RÉFÉRENCE : FSA202113A

OBJET : Remplacement du ressort de frein moteur

TYPE FSA : Prochaine visite d'entretien

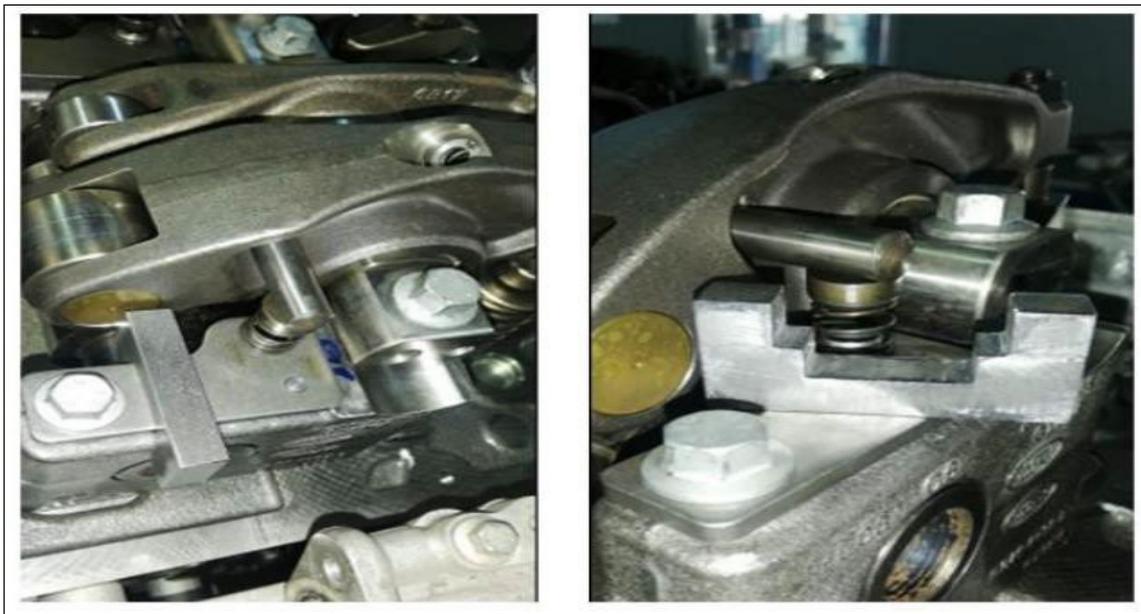
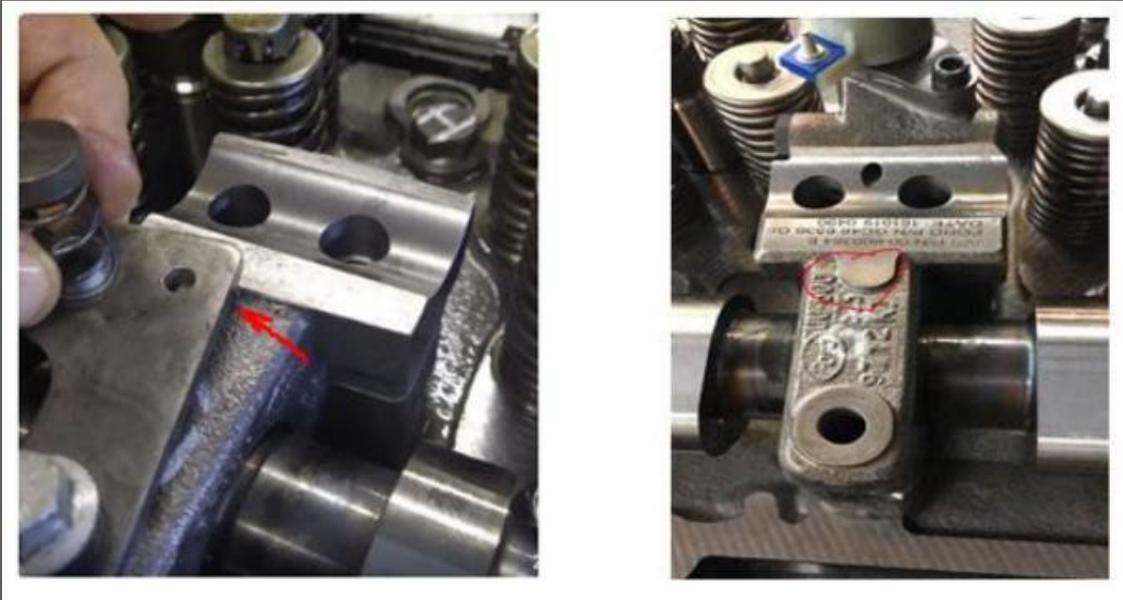
Lors du montage du ressort de frein moteur hélicoïdal # GC46-6C582-A* sur la nouvelle culasse, **il est techniquement obligatoire d'utiliser l'outil spécial avec la référence et les spécificités ci-dessous**, car il n'y a pas de goupille d'alignement de plaque sur les capuchons de frein moteur.

Le numéro de pièce de l'outil spécial : **Q 031103 00AA**.

Nos services peuvent fournir l'outil spécial avec le numéro de pièce de notre fabricant d'outils spéciaux recommandé ou ils peuvent le fabriquer et le fournir de n'importe où conformément au dessin technique suivant.

1- La pièce GC46-6C582-BA sera remplacée par la référence GC46-6C582-AB avec l'outil spécial spécifié.

2- L'assemblage et le fonctionnement du couple seront appliqués conformément à la version

12.7 du manuel d'atelier du moteur.
